**Правила № 3, 4, 6, 7, 19, 23, 38, 65, 69, 70,  
77, 87, 91, 98, 112, 113 и 119**

### **Предложение по дополнению 17 к поправкам серии 00 к Правилам № 38 (задние противотуманные огни)**

#### **Представлено экспертом от Германии\***

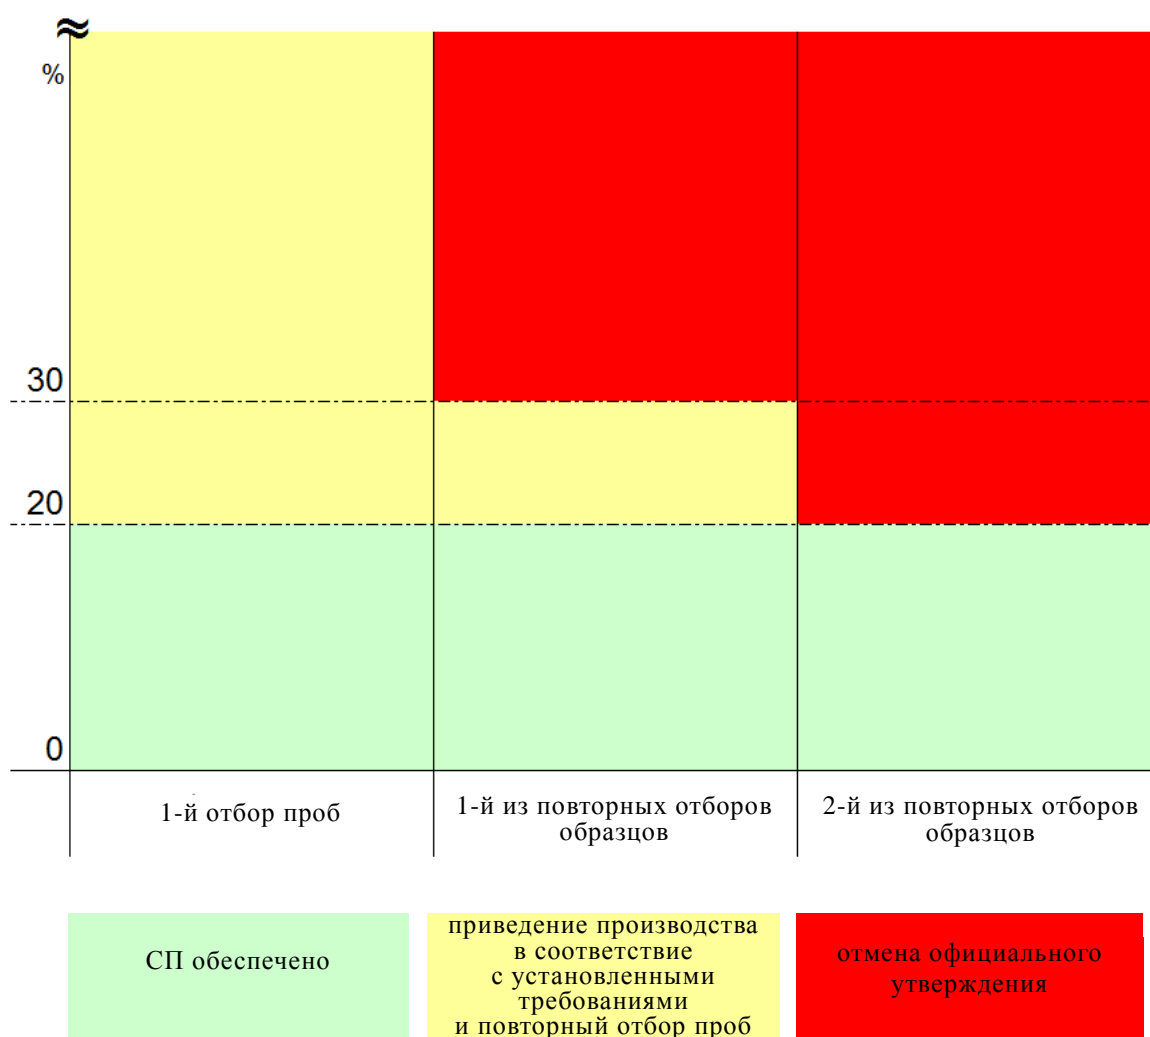
8. На прилагаемом рисунке проиллюстрирован этот поэтапный процесс.
